Beschreibung der Änderung in Unterlage 3.4a

3.4a Lageplan RSV, Anschluss Völklinger Achse

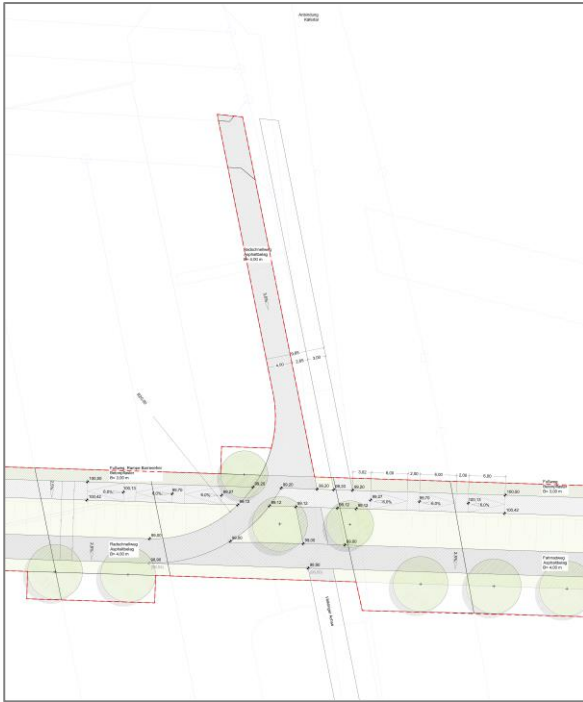
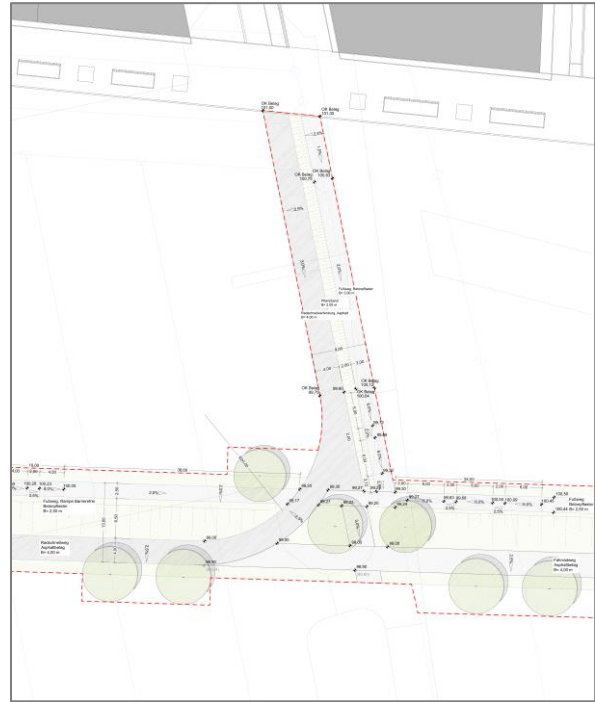
Verschiebung der Völklinger Achse:

Die Verschiebung der Völklinger Achse resultiert aus einer Änderung der Planung seitens des direkt angrenzenden Städtebaus. Durch die Anpassung kann ein fließender Übergang zwischen der Bebauung und dem Grünzug Nordost gewährleistet werden.
